改善箇所説明図

コベルコ
MK650
「MK650」

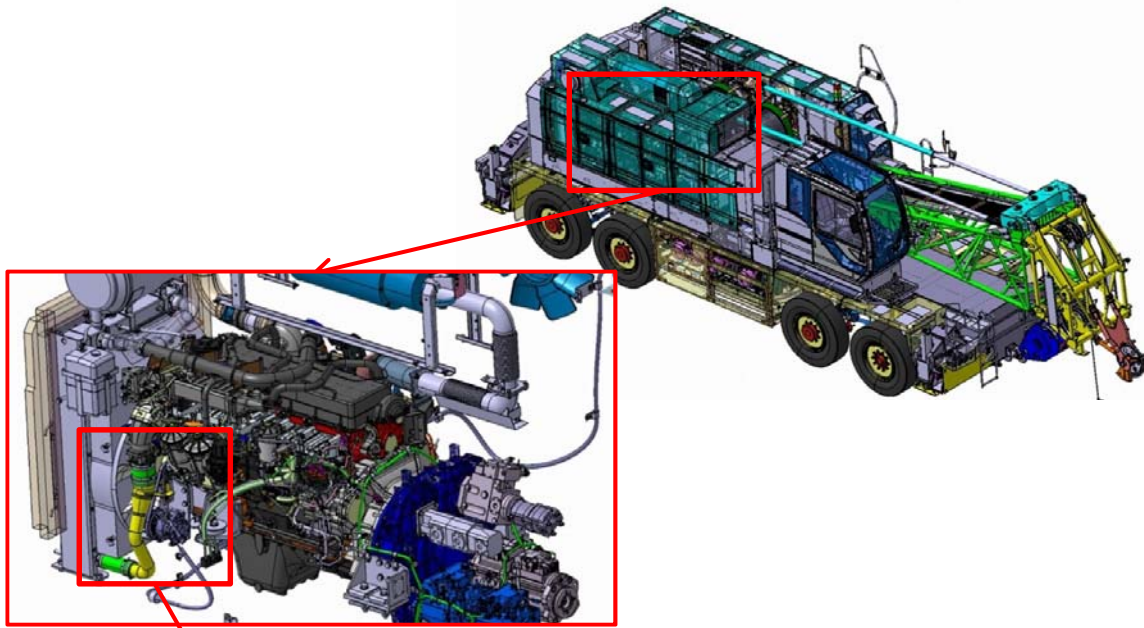
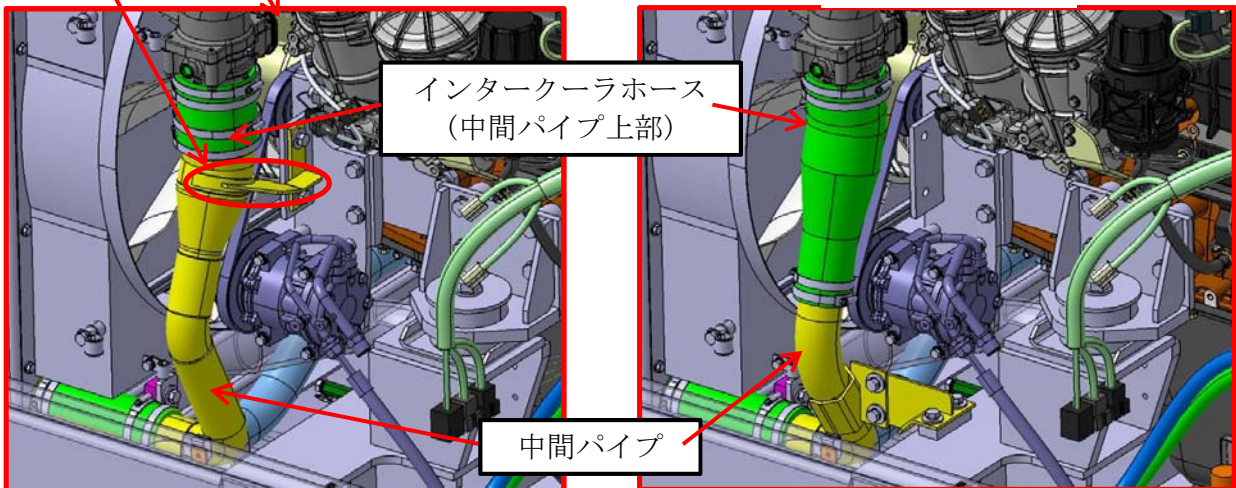
不具合発生箇所

不具合の内容

ホイール・クレーンの過給器において、インタークーラホースをつなぐ中間パイプの固定ブラケットの形状が不適切なため、エンジン振動等により、固定ブラケットが折損することがある。そのため、インタークーラホースから中間パイプが抜け、過給圧力が低下してエンジン出力が低下し、また、排出ガスが基準値を満足しなくなるおそれがある。

対策後

全車両、中間パイプ及びインタークーラホース（中間パイプ上部）を対策品に交換し、適切な固定方法に変更する。

チューブの形状により識別する。
